STADT LEVERKUSEN

2. Änderung des Landschaftsplanes Stadtteil Alkenrath, Bereich Schlosspark Morsbroich

Äußerungen zur frühzeitigen Beteiligung

Abwägungsvorschlag der Verwaltung mit Beschlussentwurf

Anlage(n): Lagepläne

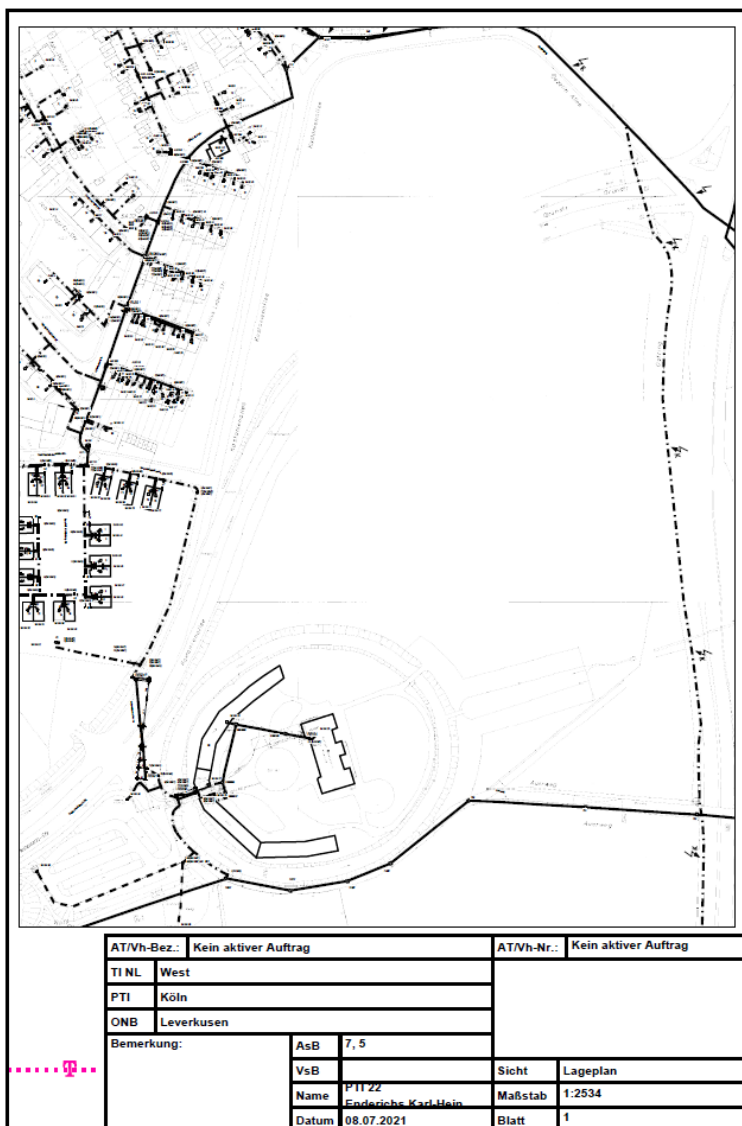
Einer Überbauung der Telekommunikationslinien der Telekom stimmen wir nicht zu, weil dadurch der Bau, die Unterhaltung und Erweiterung verhindert wird und ein erhebliches Schadensrisiko besteht.

Dies betrifft die Bepflanzung im Teilbereich und die Telekommunikationslinie.

Aus den beigegeführten Plänen sind die im Untersuchungsgebiet vorhandenen Telekommunikationslinien der Telekom ersichtlich.

Die in der Äußerung aufgeführten Hinweise betreffen den Geltungsbereich der 2. Änderung des Landschaftsplans möglicherweise in Randbereichen und werden im Rahmen der Bauausführungsplanung beachtet.

Übersichtskarte

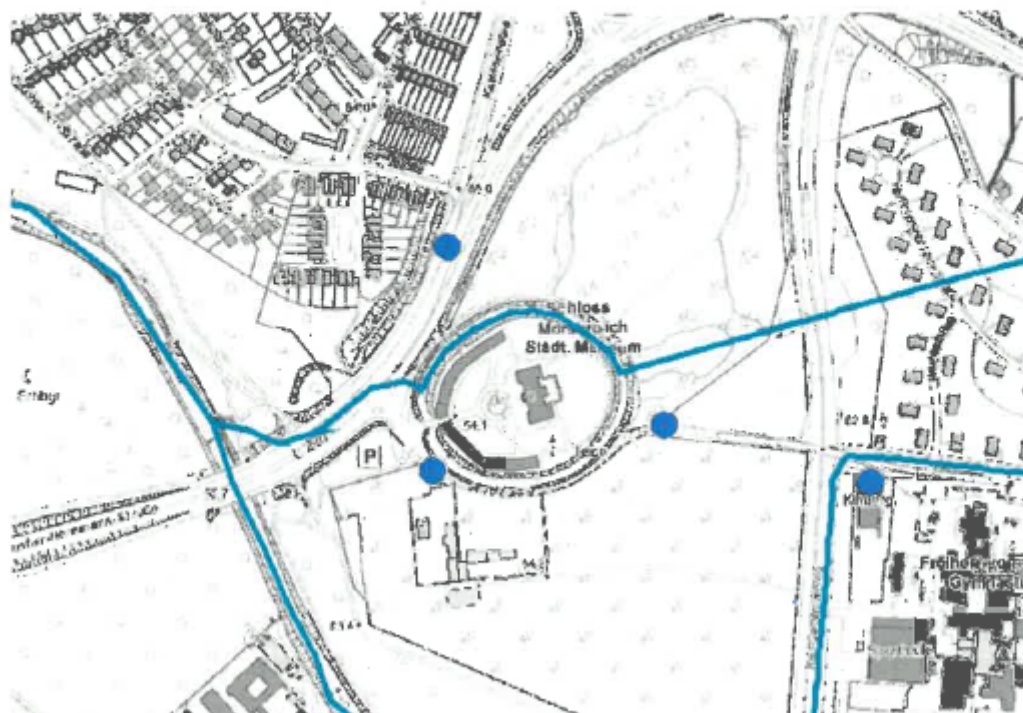
5. Bei dem in Anlage 4 gelisteten Naturdenkmal (ND) Df 2.3-54 handelt es sich nicht um eine Blutbuche, sondern um eine Rotbuche.
6. Das in Anlage 4 gelistete Naturdenkmal (ND) Df 2.3.57 Sommerlinde ist in Anlage 2 nicht eingezeichnet.

- Die beiden im neuen Landschaftsplan angedachten Naturdenkmale Nr. 2.3-60 und 2.3-87 sind abgängig. Beide weisen abgestorbene Kronenbereiche auf und haben nach Einschätzung vom 20.07.2021 durch unseren Arborist Herrn Neuenhaus kaum Zukunftsperspektiven. Eine Ausweisung als ND scheint daher fragwürdig. Ein Erhalt als Habitatbaum sollte weiterhin angestrebt werden.

- zu 1.5:** Der in der Äußerung aufgeführten redaktionelle Hinweis wird im weiteren Verfahren beachtet.
- zu 1.6:** Der in der Äußerung aufgeführten redaktionelle Hinweis wird im weiteren Verfahren beachtet Das Naturdenkmal (ND) mit der Bezeichnung „d“ hat die Nummer 2.3-57 und nicht 2.3-76.

- zu 1.7:** Die abgängigen ND werden als ND gestrichen und im weiteren Verfahren als geschützte Landschaftsbestandteile nach § 29 (1) Nr. 4 Bundesnaturschutzgesetz (BNatSchG) festgesetzt. Es ist davon auszugehen, dass das gebildete Totholz durch xylobionte Arten (Pilze, Insekten) und Baumhöhlenbewohner genutzt werden könnte und wahrscheinlich auch schon genutzt wird. Der Berg-Ahorn weist bereits Spechtlöcher auf.
